Паспорт доступности объекта социальной инфраструктуры (ОСИ) №1

Муниципальное автономное дошкольное образовательное
учреждение города Нижневартовска детский сад
№68 «Ромашка».

Акт обследования

объекта социальной инфраструктуры к паспорту доступности ОСИ

Фото 24

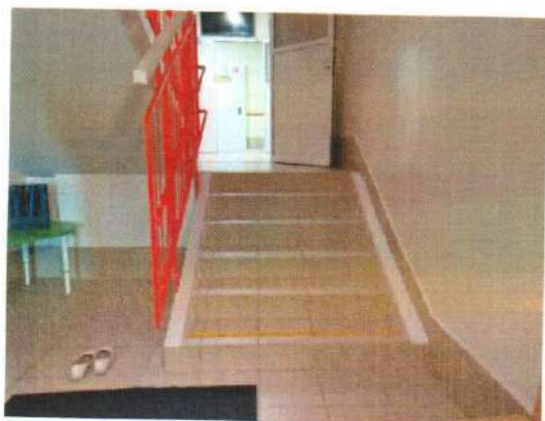
3.1	Коридор (вестибюль, зона ожидания, галерея, балкон)	Есть	---	24	<p>Декоративные элементы оформления интерьера, расположенные вдоль стен на путях движения не соответствуют требованиям п. 6.2.6 СП 59.13330.2016</p>	К, С, Г, О, У	<p>Декоративные элементы оформления интерьера, расположенные вдоль стен на путях движения привести в соответствие требованиям п. 6.2.6 СП 59.13330.2016</p>	<p>Справочно: В вестибюлях общественных зданий, с учетом их функционального назначения, следует предусматривать установку информационных терминалов/киосков, информационных табло типа "бегущая строка", телефонных устройств с текстовым выходом для посетителей с нарушением слуха, звуковых и радиоинформаторов и/или тактильных и с речевым дублированием информации мнемосхем для посетителей с</p>

Фото 58

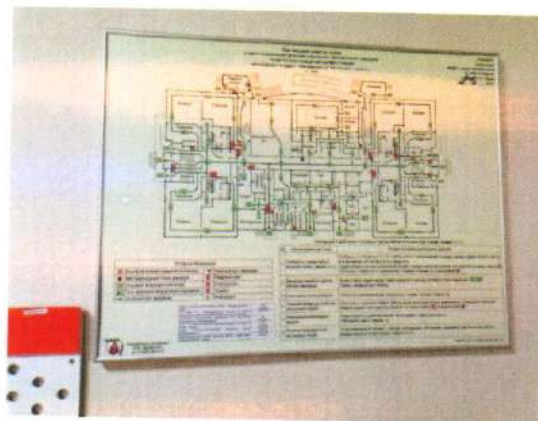
6.1	Визуальные средства	Есть	---	57,58,59	Нарушение действующих норм СП 59.13330.2016	К, О, Г, У	Привести в соответствие с действующими нормами, регламентирующими данное требование (СП 59.13330.2016);	Обеспечить наличие в составе системы навигации на объекте (световой маяк; контрастные маркировки дверей, ручек дверей; информационные таблички и т.д.), фотоломинесцентной эвакуационной системы с размещением на путях движения и эвакуации посетителей, включая людей с инвалидностью и МГН;

Фото 56

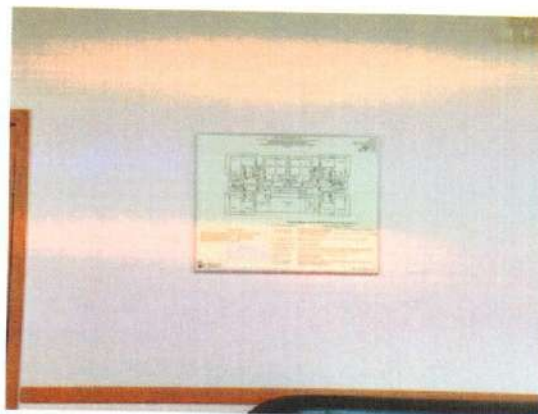
5.1	Туалетная комната	Есть	---	56	<p>В туалете отсутствует индивидуальное (самостоятельно) обслуживание в связи со спецификой оказываемых услуг, наличие общей уборной (туалета) для посетителей не предусмотрено. В случае организации туалета для посетителей предусмотреть оснащение согласно требованиям СП 59.13330.2016;</p>	<p>К. О, С, Г, У</p>	<p>Привести в соответствие с действующими нормами, регламентирующими данное требование (СП 59.13330.2016); обеспечить наличие дополнительного, вспомогательного оборудования, необходимого для самостоятельного использования кабины уборной людьми с различными нозологиями инвалидности</p>	<p>- Обеспечить наличие стационарных, откидных опорных поручней для организации туалетной комнаты общего пользования для нужд людей с инвалидностью категорий: К, О, С (поручни размещаются по обеим сторонам унитаза. Уточнение: один поручень откидной, один стационарный, со стороны откидного поручня, на расстоянии 0,8 м (пространство для инвалида колясочника), в целях организации зоны пересаживания, устанавливается дополнительный</p>
